Projet de Parc photovoltaïque sur la commune d'Aureilhan (65)

Réponse à l'avis de la MRAe n°2023APO122, émis le 09 octobre 2023 à propos de la demande de permis de construire pour un projet de centrale solaire sur la commune d'Aureilhan (65), porté par Fransol 18 (Kronos Solar)

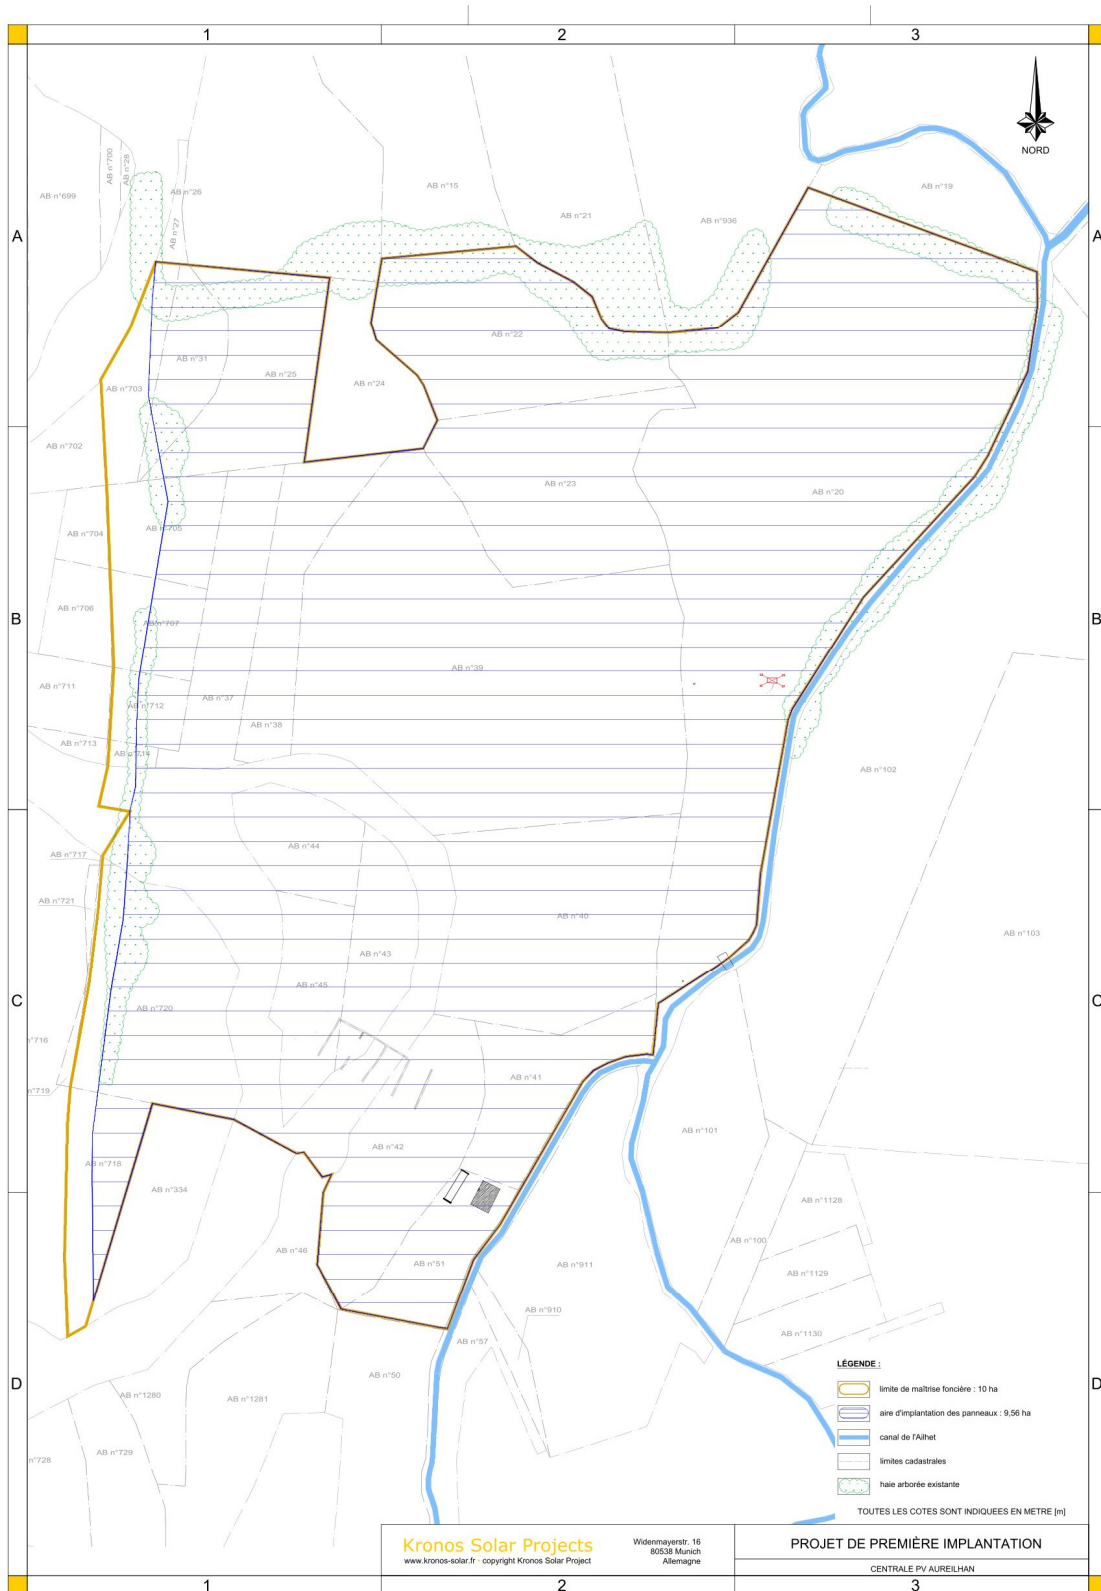
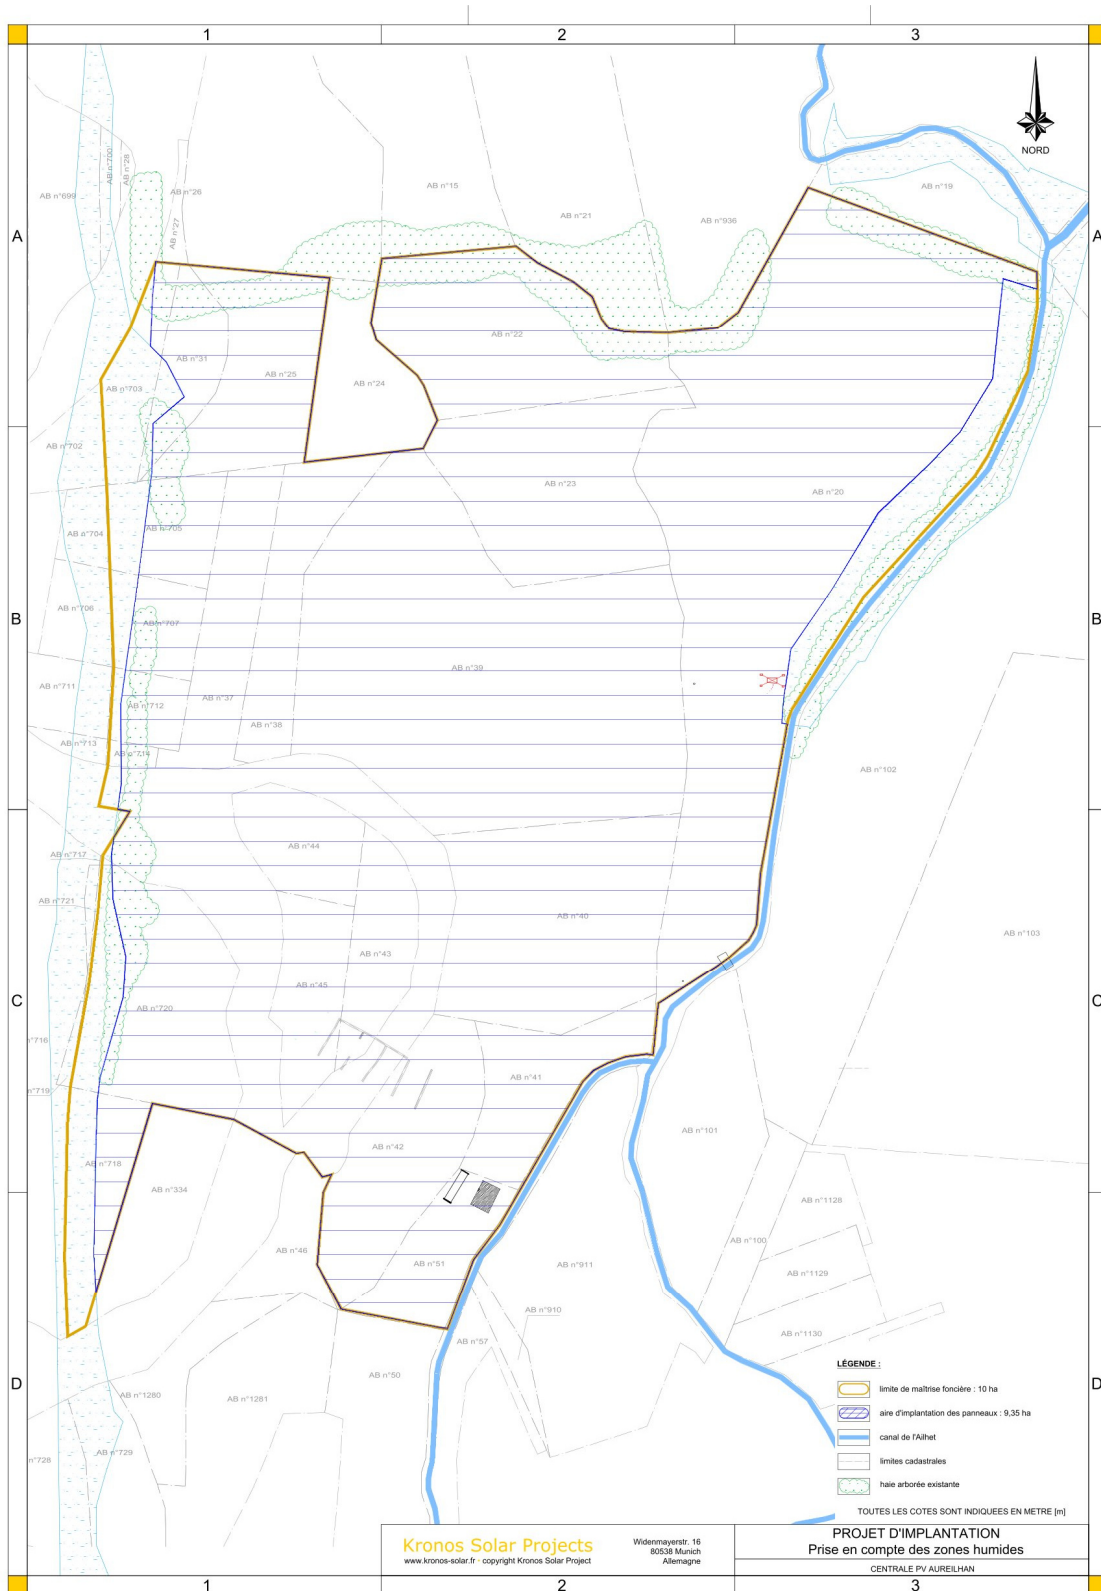
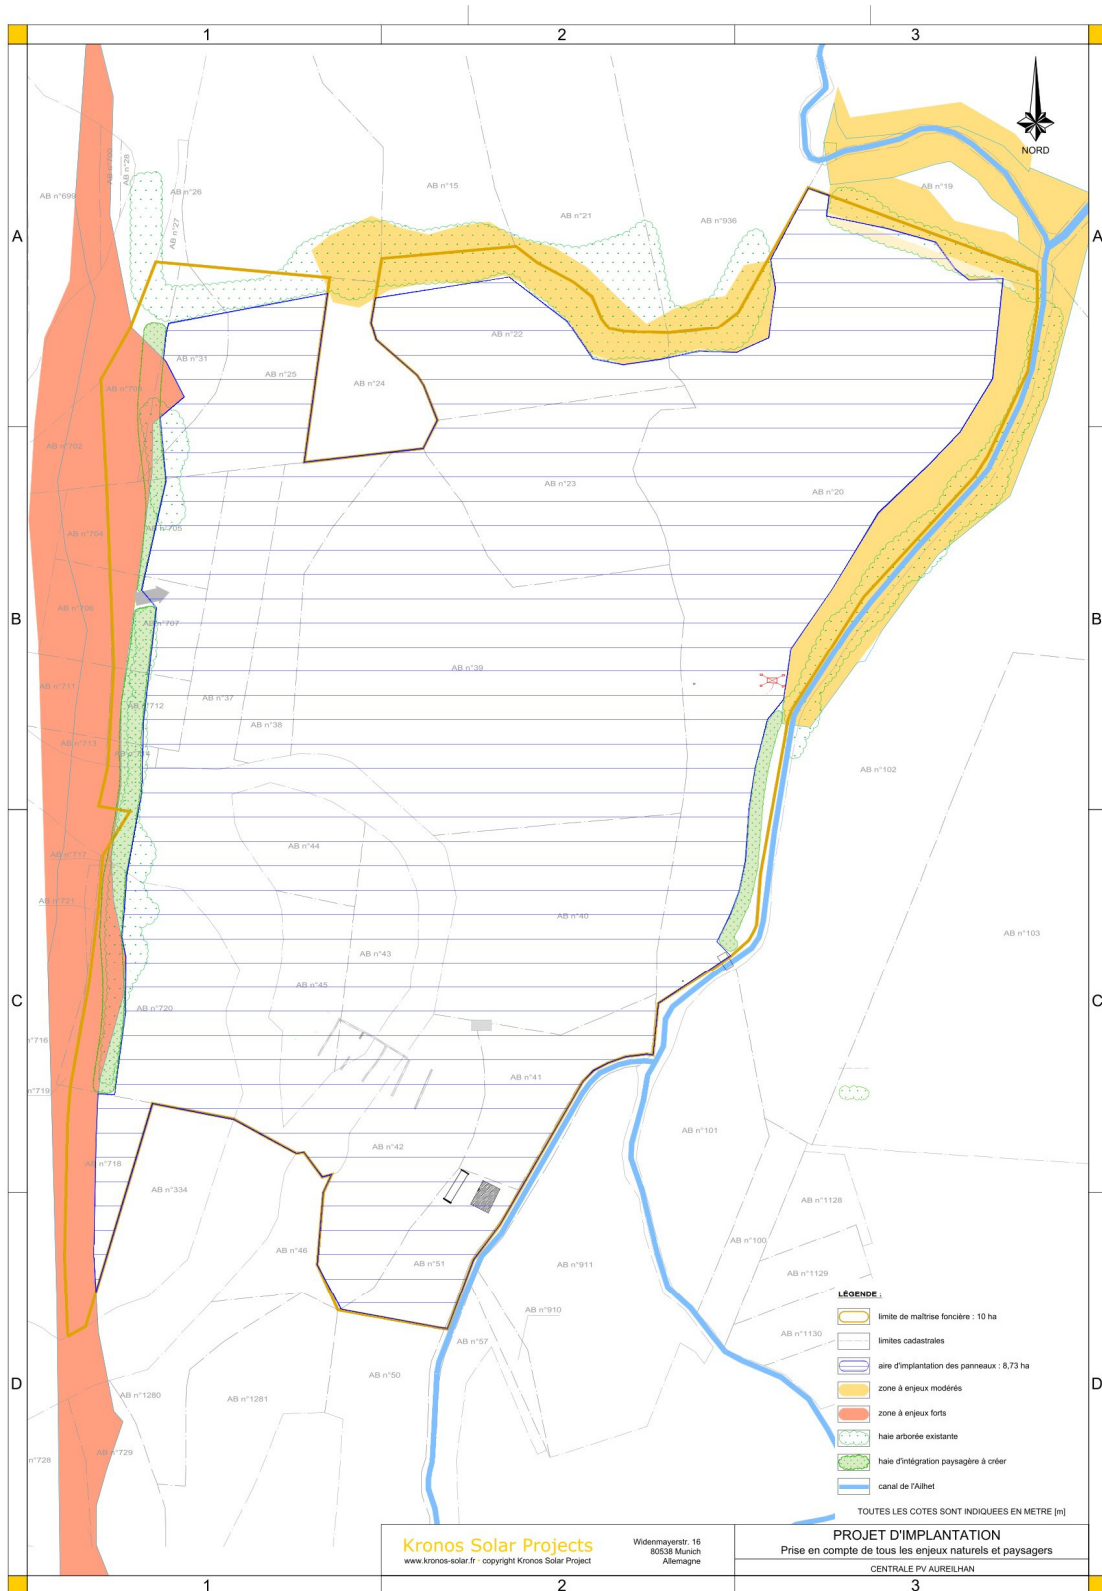
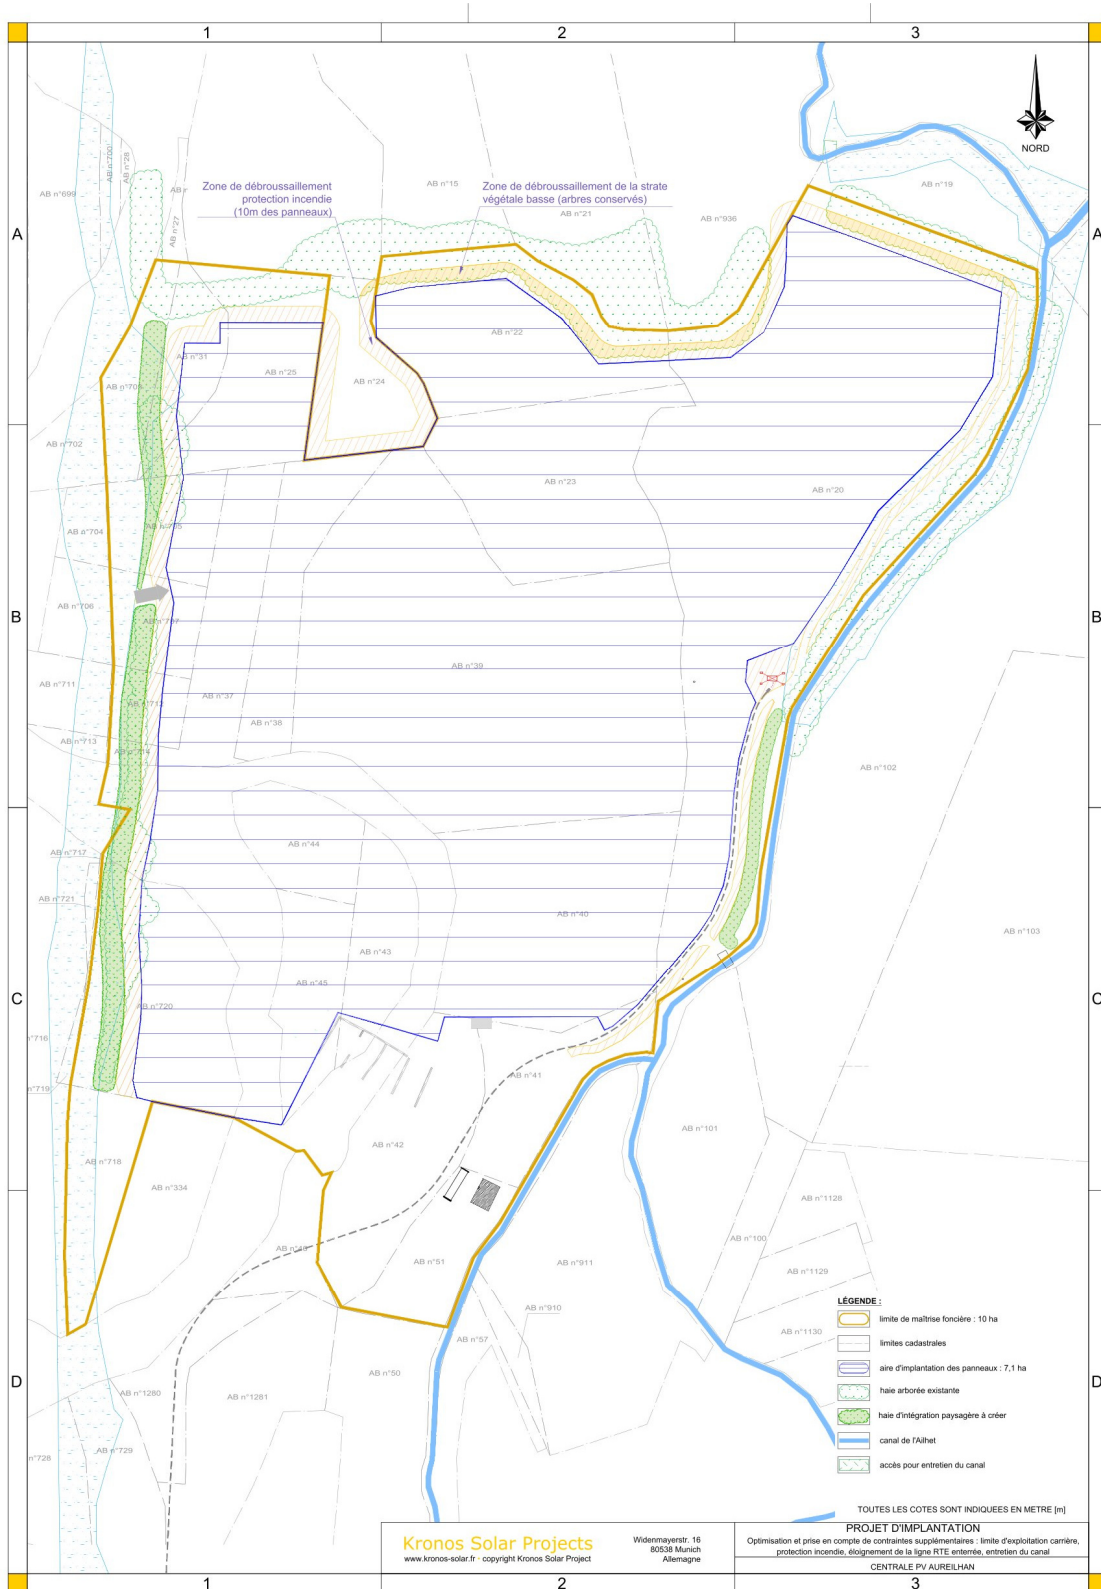
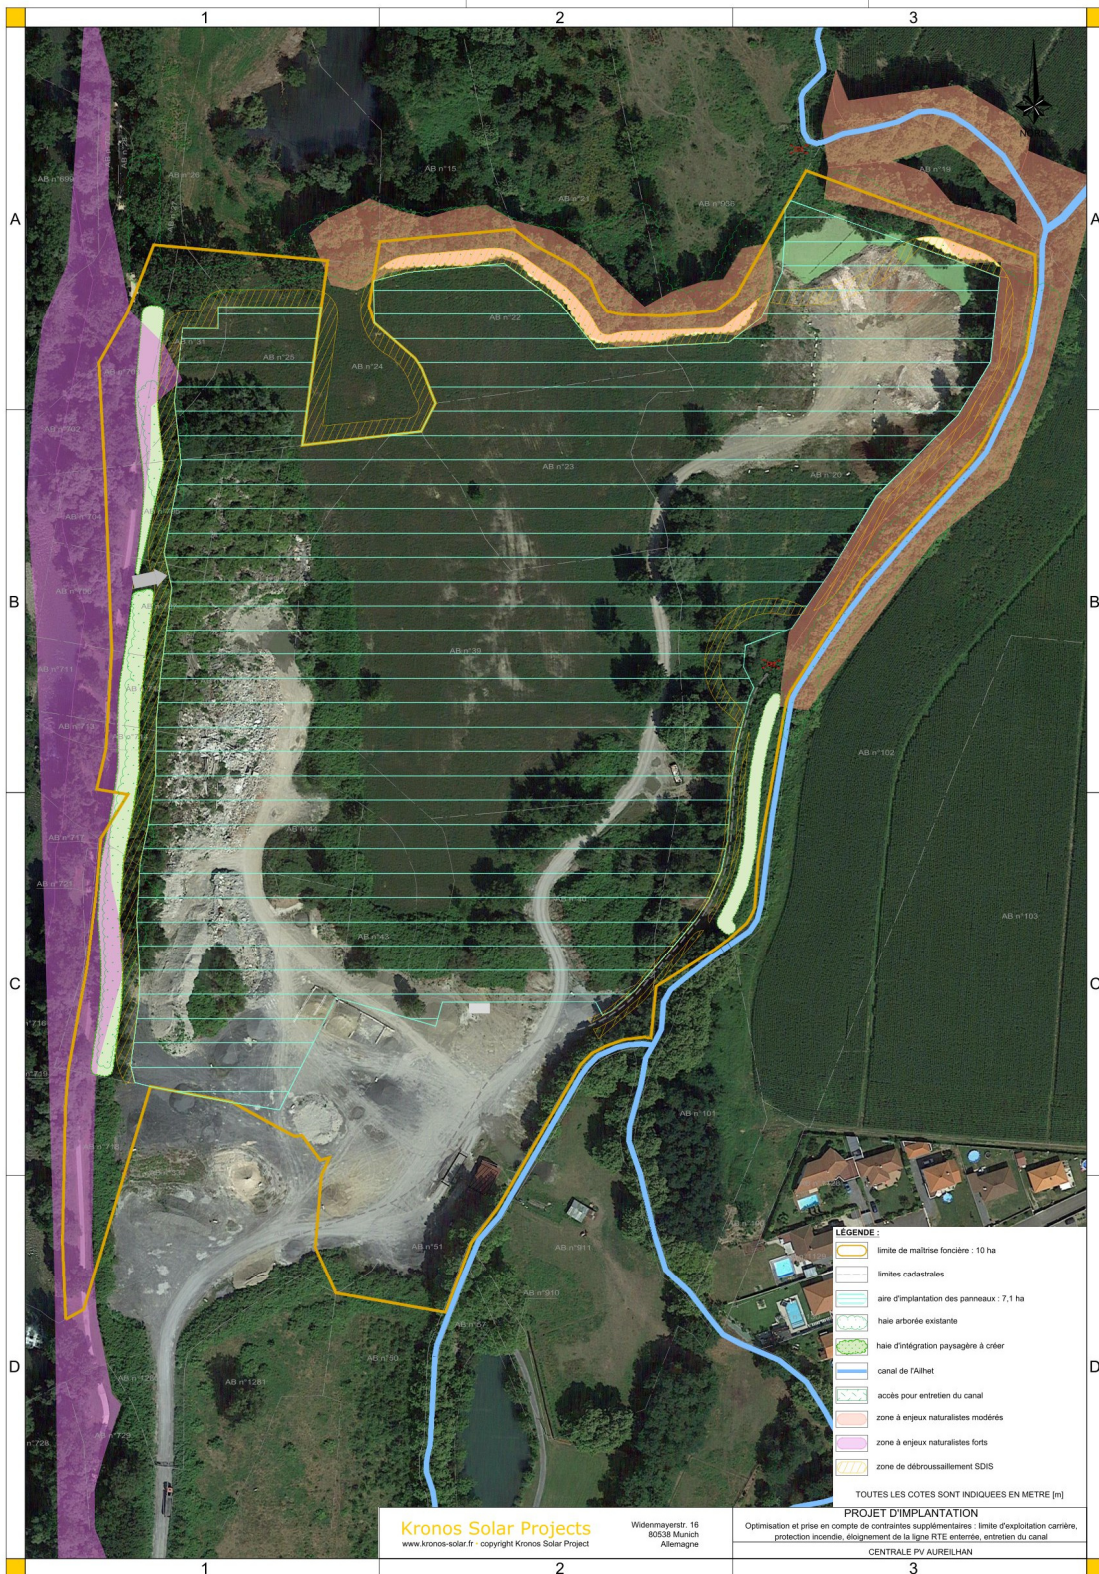
La MRAE recommande de compléter le chapitre relatif à la justification du projet par des cartographies des variantes qui mettent en évidence les adaptations du projet et les zones à enjeux évitées (enjeux naturalistes, végétation existantes, exploitation de granulat).

Nous avons veillé à exprimer les différentes étapes du projet via des cartes qui illustrent les évitements successifs opérés mais l'échelle des cartes permettait en effet difficilement de bien distinguer la légende. Les différents plans déjà présents à l'étude d'impact à partir de la page 114 sont donc reproduits ici en pleine page. A ceux-ci est rajouté le dernier plan qui tient compte de la servitude RTE :

- Version V0 : implantation brute des panneaux sur l'intégralité des terrains identifiés comme dégradés pour une surface égale à 11,1 ha. Cette implantation comprend dans son périmètre l'exploitation de carrière située sur la partie Sud.

- Version V1 : exclusion des parcelles sur lesquelles Kronos Solar ne détient pas la maîtrise foncière et tient compte de la réalité du tracé du Caminadour et prévoit un recul par rapport au chemin. L'aire d'implantation des panneaux est alors de 9,56 ha.

- Version V2 : évitement des zones humides situées au Nord-Est du site pour une emprise de 9,35 ha.
- Version V3 : évitements de zones à enjeux naturalistes ainsi que des préservations de la végétation existante ou de l'espace nécessaire pour créer de nouveaux écrans végétaux, pour des raisons d'intégration paysagère. L'aire de l'emprise est alors de 8,73 ha.

- Version V4 : recul par rapport à l'exploitation de transit de granulat qui se poursuit au Sud, en fonction des limites administratives d'ICPE déclarées à la DREAL ; recul pour permettre l'implantation d'une piste périphérique de protection extérieure contre les incendies et une bande de débroussaillage ; éloignement de l'implantation de la clôture par rapport à la ligne RTE enterrée afin de conserver cette dernière à l'extérieur de l'emprise ; accès au Canal de l'Ailhet pour en permettre l'entretien.

- Version 4 avec vue aérienne et ensemble des évitements
- Plan de masse final v1 : version présentée au premier dépôt de demande de PC
- Plan de masse final v2 : évitements de la servitude RTE par rapport à la ligne Haute tension (au droit des cables et selon des périmètres spécifiques déterminés par RTE autour de chaque pylone)

L'aire définitive d'implantation de la clôture mesure alors 6,9 ha.

L'aire d'implantation des panneaux est de 6,25 ha, après création de la piste intérieure périphérique et de l'évitement sous la ligne haute tension.
